**Avis de la Mission Régionale d'Autorité environnementale
de Bourgogne-Franche-Comté
sur le projet de centrale photovoltaïque au sol
porté par la société WPD Solar France
sur la commune de Salives (21)**

N °BFC-2023-3962

Figure 1: Emprise finale du projet retenu (source : étude d'impact)

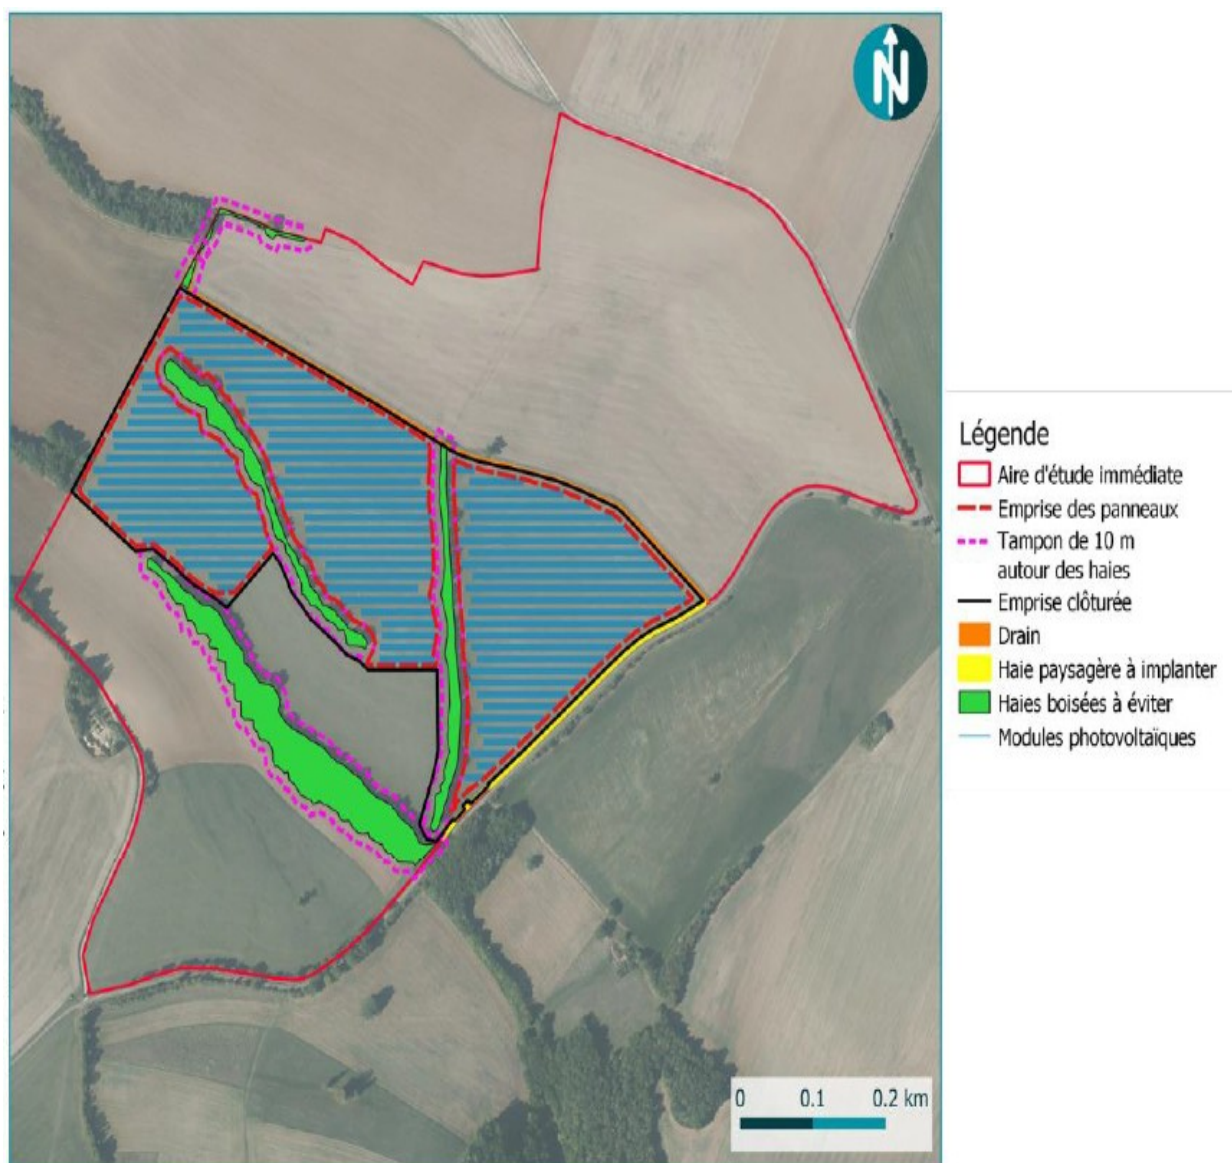
Le projet, dont les travaux sont prévus sur une période d'environ 6 mois, est envisagé sur une surface clôturée d'environ 20 ha, dont 6 ha seront couverts par des panneaux photovoltaïques. La puissance installée prévue est de 14,4 MWc⁵, pour une production annuelle estimée à 15 963 MWh. Le parc sera composé de 26 634 modules, de sept postes de transformation, de deux postes de livraison et trois citernes souples d'un volume total de 90 m³. La surface totale des locaux techniques représente 154 m². La hauteur des tables sera de 4,18 m au point le plus haut et 1 m au point le plus bas. Les rangées de panneaux seront espacées de 7 m pour permettre le passage des engins agricoles.

L'étude d'impact précise qu'« en fonction des études géotechniques, l'ancrage au sol se fera par la technique des pieux battus ou de grandes vis d'environ 1,50 m de profondeur selon le terrain ».

La MRAe recommande de réaliser l'étude géotechnique préalable dans le cadre de l'étude d'impact, permettant de s'assurer du système de fondations retenu, d'en évaluer les incidences et de proposer des mesures ERC le cas échéant.

Figure 2 : Tracé envisagé pour le raccordement (source : étude d'impact)

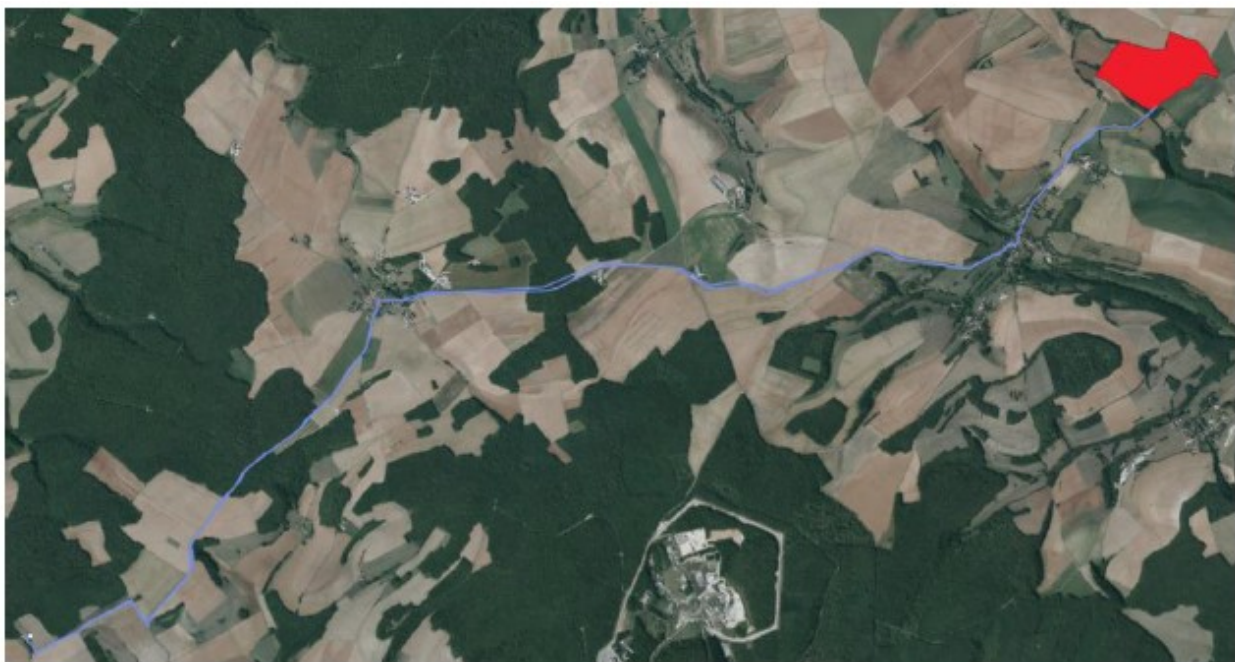
Le raccordement souterrain au réseau électrique est envisagé sur le poste de Poiseul-la-Grange avec une hypothèse de tracé suivant les voiries existantes. Au vu des données du site www.capareseau.fr, la capacité restante à affecter au titre du S3REnR⁶ apparaît insuffisante (0,7 MW). Une solution de raccordement est présentée dans le dossier mais les enjeux liés à la double liaison souterraine de 13,9 km prévue entre le poste source et les deux postes de livraison ne sont pas étudiés.

Le raccordement électrique, même s'il est défini tardivement et assuré par le gestionnaire réseau, constitue une composante du projet conformément aux dispositions de l'article R.122-5 du code de l'environnement. Ses caractéristiques et ses incidences doivent être présentées et évaluées de manière précise, ainsi que tout éventuel renforcement de poste de transformation et de lignes haute tension, même s'ils relèvent d'une autre maîtrise d'ouvrage et d'un calendrier différent. Ce n'est pas le cas dans le dossier fourni.

La MRAe recommande d'inclure dans le périmètre du projet et donc de l'étude d'impact, le raccordement au réseau électrique, fonctionnellement lié au parc photovoltaïque, et les éventuels renforcements nécessaires du réseau électrique national associés, d'évaluer leurs incidences environnementales et de présenter les mesures prises pour les éviter, les réduire et si besoin les compenser.

Figure 3 : Habitats identifiés dans l'AEI (source : étude d'impact)

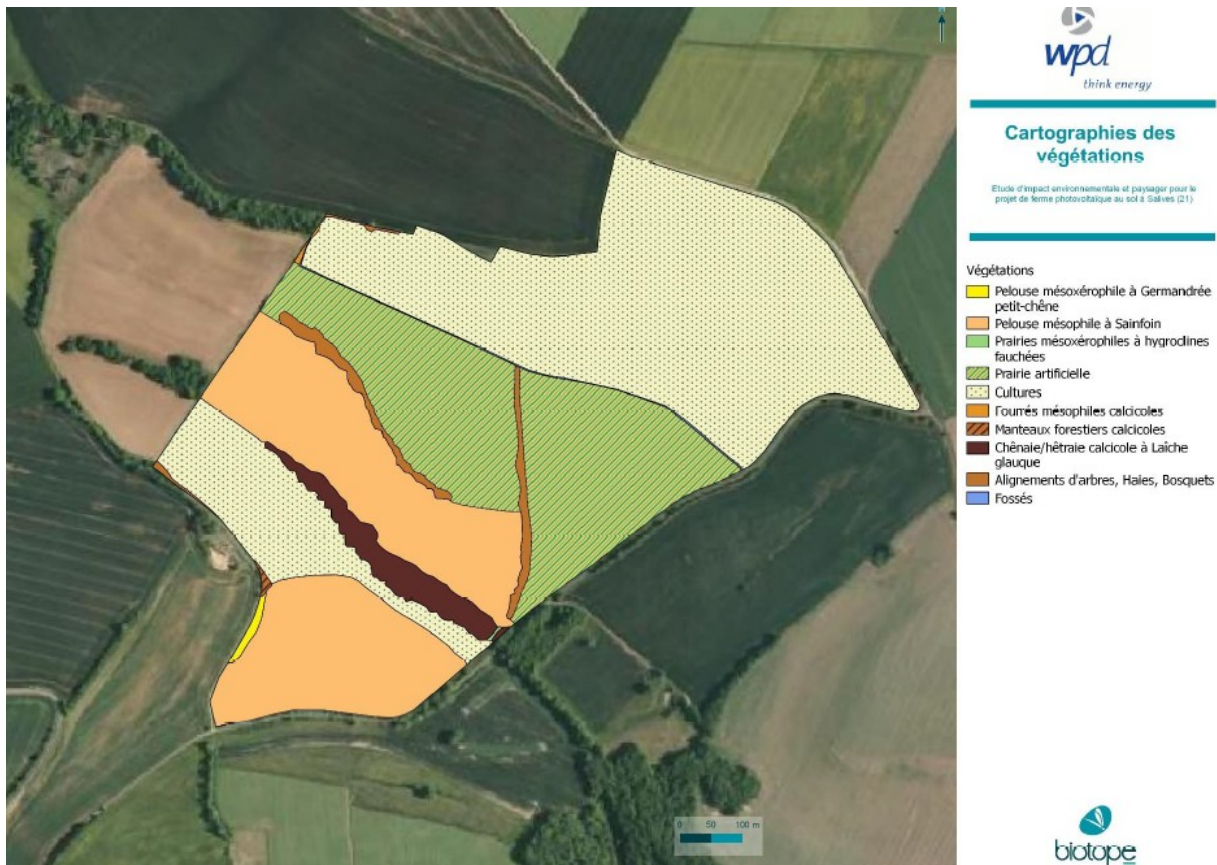
L'étude d'impact comporte une évaluation des incidences Natura 2000 succincte¹⁴ de la ZPS « Massifs Forestiers et Vallée du Châtillonnais ». L'évaluation des incidences prend en compte trois espèces considérées comme présentes dans l'AEI (l'Alouette lulu, la Pie-grièche écorcheur et le Busard Saint-Martin) et qualifie l'impact potentiel de faible à moyen. Le projet prévoit l'évitement des milieux naturels à fort intérêt écologique (pelouses mésophiles à Sainfoin en partie sud) et des mesures de réduction telles que l'adaptation du calendrier des travaux, la préservation d'une bande tampon entre les panneaux et les motifs naturels d'intérêt et la plantation de haies. Il est précisé que le projet conservera les aspects boisés et bocagers du site, constituant les habitats et sites de nourrissage de ces espèces et après application des mesures éviter-réduire, le dossier conclut à un impact résiduel non significatif sur les espèces ayant justifié la désignation de la zone Natura 2000, justifiant l'absence de mesure de compensation.

Cette conclusion interroge au vu de la pression d'inventaire minimaliste concernant certaines espèces¹⁵. Le diagnostic écologique et l'évaluation des incidences Natura 2000 ont été réalisés sur la base d'une analyse bibliographique et de sept passages entre le 17 mai et le 30 octobre 2019. Pour l'avifaune et les chiroptères, le protocole de comptage est de deux jours (le 31 mai et le 3 juin). Pour la flore, on note également une faible pression d'inventaire avec une absence de prospection printanière. Les trois espèces floristiques protégées sur les 293 recensées d'après la bibliographie sont considérées comme absentes du site. Toutefois, deux prospections (le 20 juin et le 30 octobre) ne permettent pas de conclure à l'exhaustivité des inventaires.

Les protocoles d'inventaires sont anciens et ne sont pas réalisés sur le cycle biologique complet des espèces. Ils ne couvrent pas les mois de mars et avril (enjeu sur la flore) et les mois de juillet et août (enjeu sur l'avifaune nicheuse).

- d'actualiser les inventaires et de les compléter sur la période printanière pour la flore, la période estivale pour l'avifaune et en période hivernale pour les chiroptères (gîtes arboricoles),
- d'étayer l'absence d'impact résiduel sur les populations ayant justifié du classement en zone Natura 2000 sur la base d'inventaires actualisés et exhaustifs, en proposant le cas échéant des mesures ERC complémentaires.
